**Znalecký posudek
o příčinách poruch betonové podlahy ve výrobní hale**

o příčinách poruch betonové podlahy ve výrobní hale [REDACTED]
[REDACTED]

Čj. 188/95

Praha, 15.2.1995

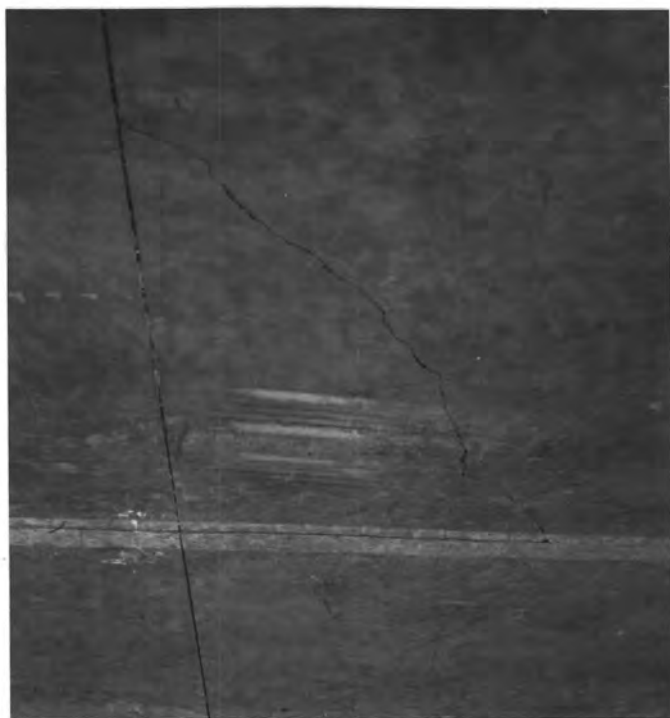
Prohlídka současného stavu podlahy ukázala, že došlo ke vzniku řady trhlin, jednak trhlin probíhajících více méně kontinuálně od obvodového zdiva ke středu haly, příp. i dále směrem k původní hale (obr.1), jednak trhlin spíše lokálních, omezených na jedno nebo dvě sousední dilatační pole (obr.2). Kromě toho byl zjištěn výrazný výškový rozdíl v úrovni jednotlivých dilatačních polí v okolí dilatačních spar (obr.3), vedoucí k ulamování okrajů vyššího pole provozem (obr.4). Trhliny byly konstatovány i u většiny polí, jakkoli zeslabených různými otvory (obr.5).

Obr.8 ▲ a obr. 9 ➔
Vývrt v místě EF - 89

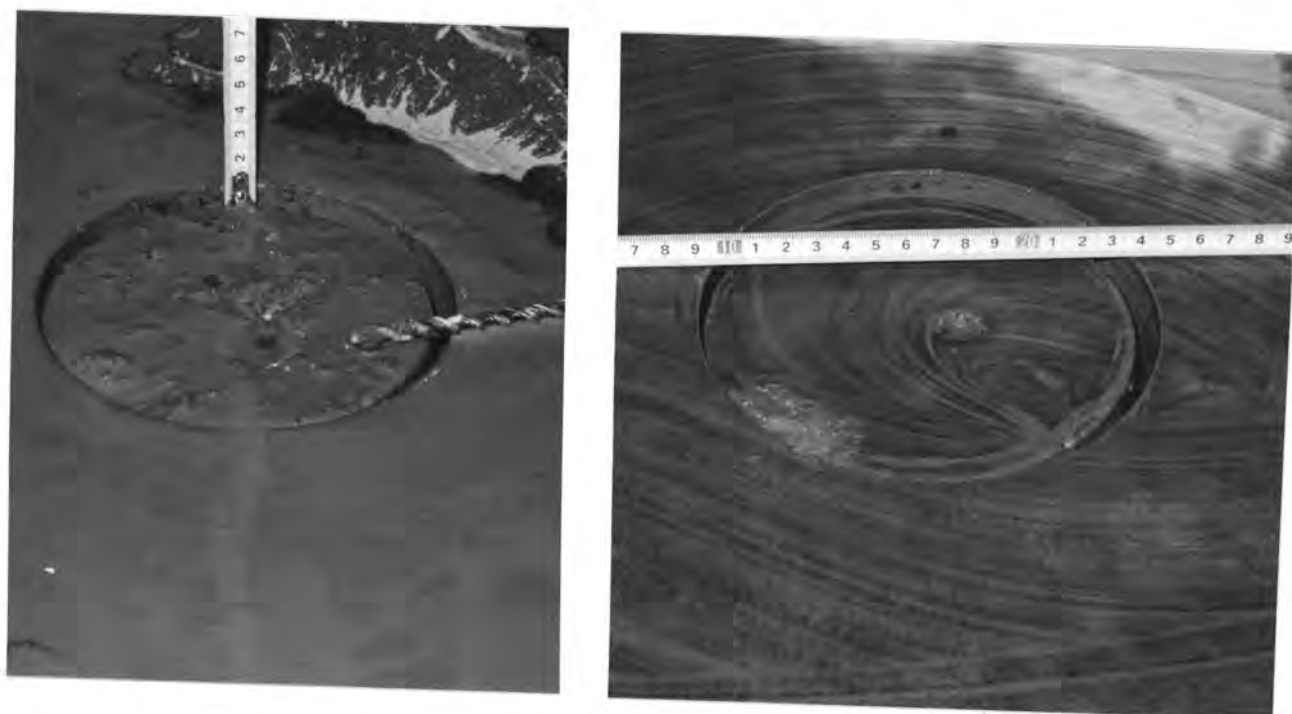
- tloušťka podlahy až k izolaci činí 145 mm
- výztuž profilu 6 mm ve vzdálenosti 70 mm byla uložena na izolaci
- tloušťka podkladní vrstvy činila 160 až 190 mm
- výztuž podkladní vrstvy nebyla nalezena
- nad izolací je vytvořena mezera o výšce cca 10 mm po celém obvodu výřezu.

Po odvrtání podlahy (tj. části od povrchu k izolaci) a vytažen vrtáku poklesla vyvrtaná část o cca 8 až 10 mm, jak je dobře patrné z obrázků 8 a 9. V podkladním betonu byl zachycen počátek trhliny, postupující od kontaktní spáry s izolací šikmo dolů (obr.9). Rovněž ve spodní části (u zeminy) prochází vývrtem podkladní vrstvy šikmo skloněná trhlina. V této sondě nebyl zjištěn žádný štěrkový podsyp.

Obr. 12 Vývrt přes dilatační a pracovní spáru 5 v poli GH
Obr. 13 Pokles vývrtu po odstranění vrtáku o cca 10 mm

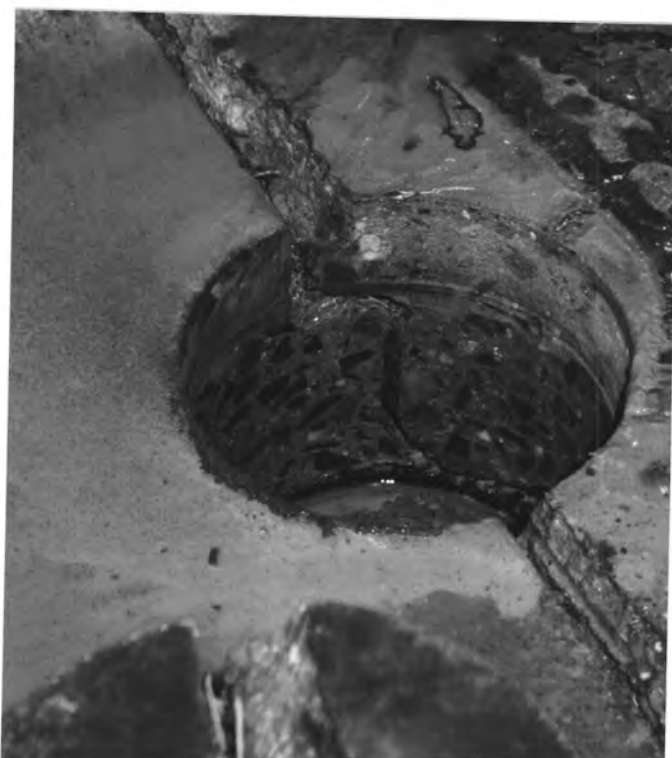
- tloušťka podlahoviny je 145 mm
- dilatační spára je vytvořena vloženým úhelníkem 30 x 30 mm s vodorovnou přírubou zapuštěnou do jednoho z polí (■), takže u povrchu je pouze tenká část příruby. Druhé pole úhelník osazený nemá. Od úhelníku pokračuje nejdříve vodorovně, pak svisle pracovní spára, oddělující betonovou vrstvou obou sousedních polí (obr. 12)
- výztuž podlahy byla položena na izolaci
- mezi izolací a betonem podlahy je u pole bez úhelníku vodorovná mezera o výšce cca 10 mm (obr. 13 a 14).

Obr. 16 Vývrt v dilaci v poli GH - 4

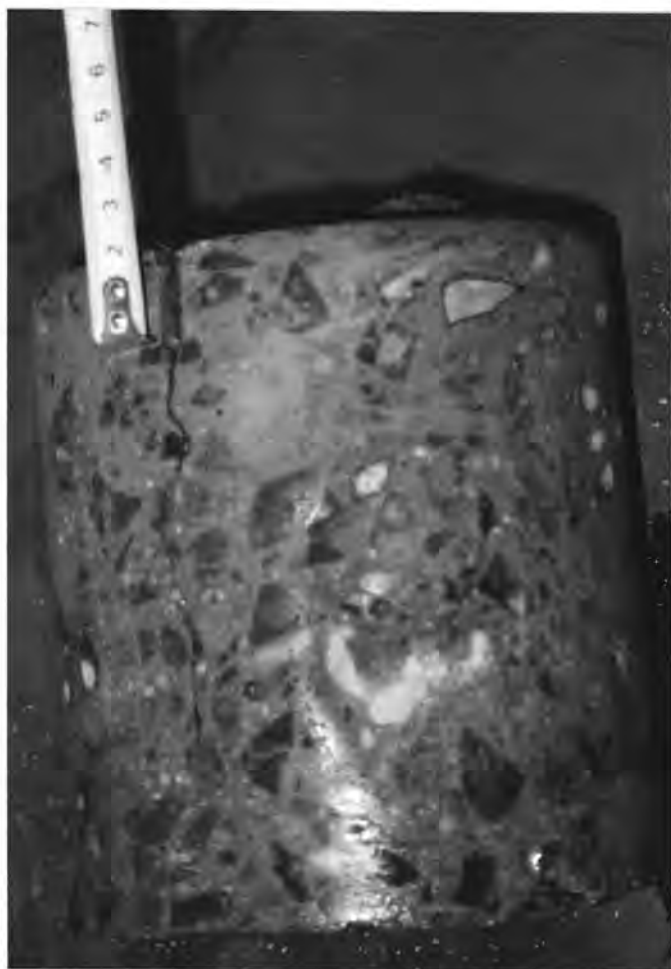
Čtvrtý vývrt byl proveden opět přes dilatační spáru 4, tentokrát zřejmě prořezávanou, opět v poli GH. Spára byla skutečně proříznuta do hloubky 20 mm, dále pak pokračuje samovolná trhлина až k izolaci (obr.15 a 16). Zde bylo dále zjištěno:

- tloušťka podlahy od povrchu k izolaci činí 155 mm
- výztuž podlahy leží na izolaci
- tloušťka podkladního betonu je 170 mm
- pod podkladní vrstvou betonu je cca 150 mm pískového podsypu.
